※變更設計內容檢討說明： 附註：圖面中圖例樣式僅為圖說現況！

地面層植栽配置計畫

土庫段115-10地號集合住宅新建工程

地面層綠化面積檢討圖

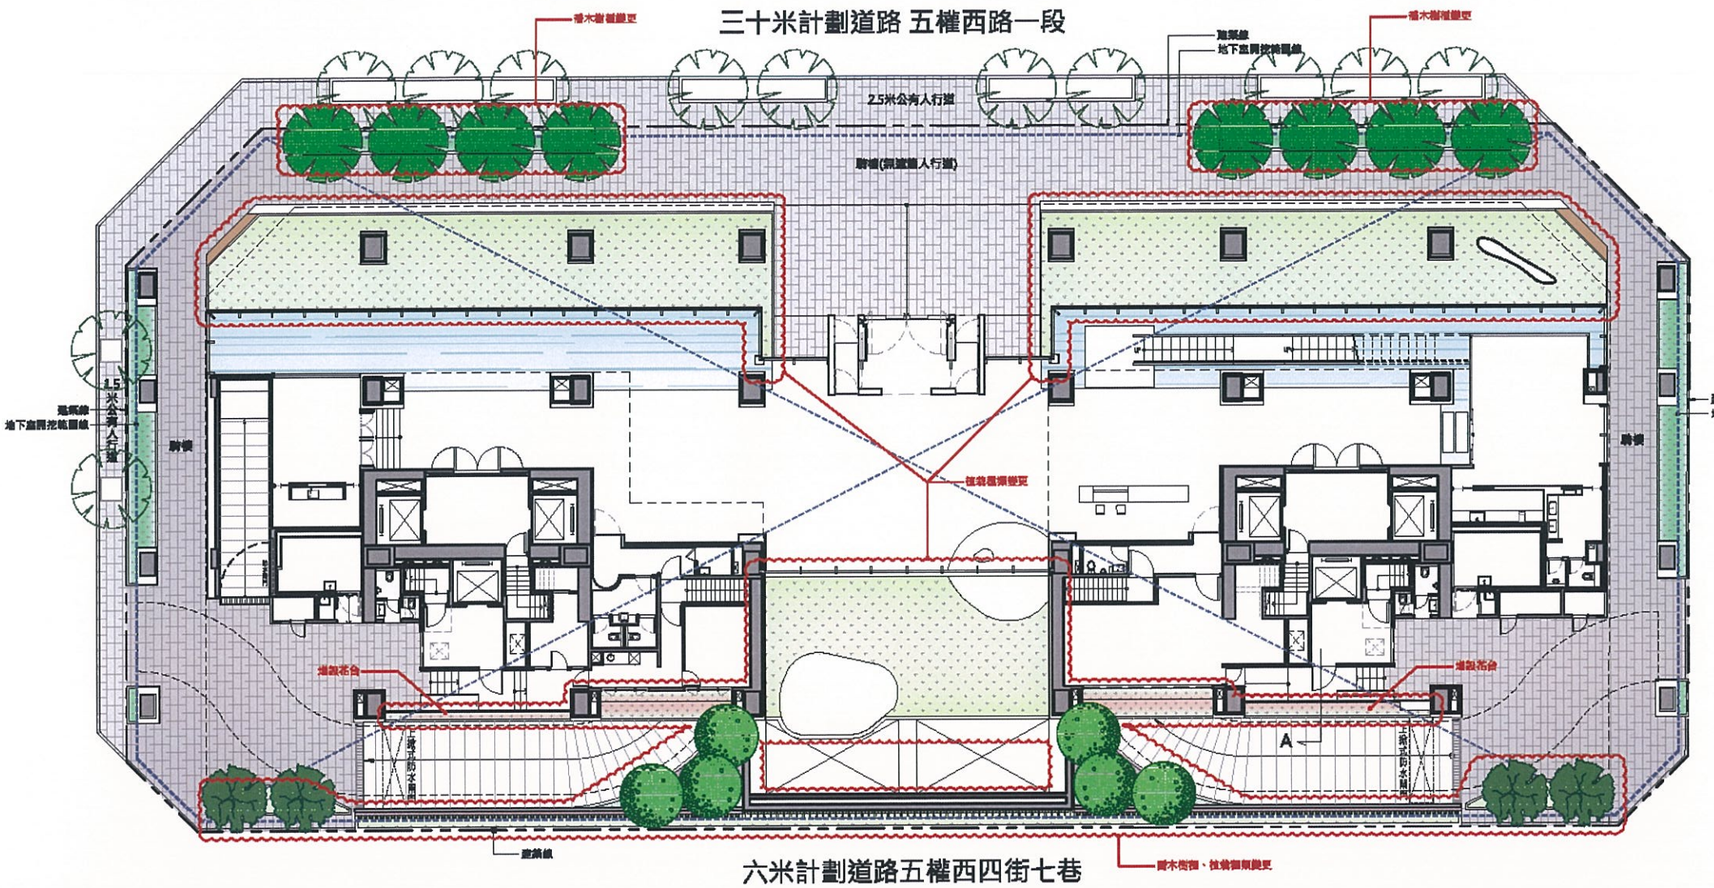
依『臺中市都市設計審議許可案件變更設計作業要點檢討』：

二、開放空間與景觀設計：

開放空間配置及面積變更部分未超過原核准之百分之十。

五、綠化植栽：

基地綠覆率變更未超過原核准之百分之五且植栽(樹種選種及配置)變更設計數量未超過原核准植栽設計數量五分之一者。

(1).基地綠覆率檢討..

變更前綠覆率=50.44%，變更後綠覆率=50.66%

(2).植栽(樹種選種及配置)數量檢討..

a.喬木數量：變更前後總數量均為18顆...ok!

b.樹種選種及配置：

原設計為楓香、樟樹及毛柿，變更後為樟樹、九芎及青剛櫟。樹種更換及位置變更其幅度為原核准之14株 > 18*1/5=3.6株

本案屬舊建照案且無開放空間設計，故符合...ok!

故綠覆率變更幅度為0.22%<50.44*5%=2.52%...ok!

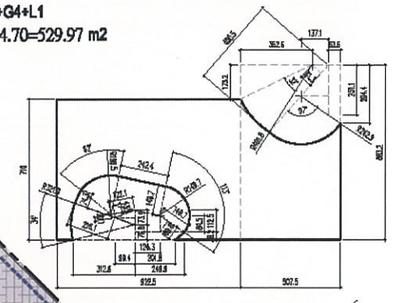
建築基地綠化檢討~

六、應予綠化之開放空間、庭院及空地，其不透水鋪面所佔之面積應在二分之一以下，但屋頂、室內及地下開放空間不在此限。

本案實設綠化面積=529.97㎡ > 523.04㎡ ...ok!!!

綠覆率=529.97/1046.07=50.66% > 50%...ok!!!

變更內容說明：

(1)、綠覆面積變更：原核准527.61㎡，變更後529.97㎡，增加2.36㎡。

(2)、綠覆率變更：原核准50.44%，變更後50.66%。
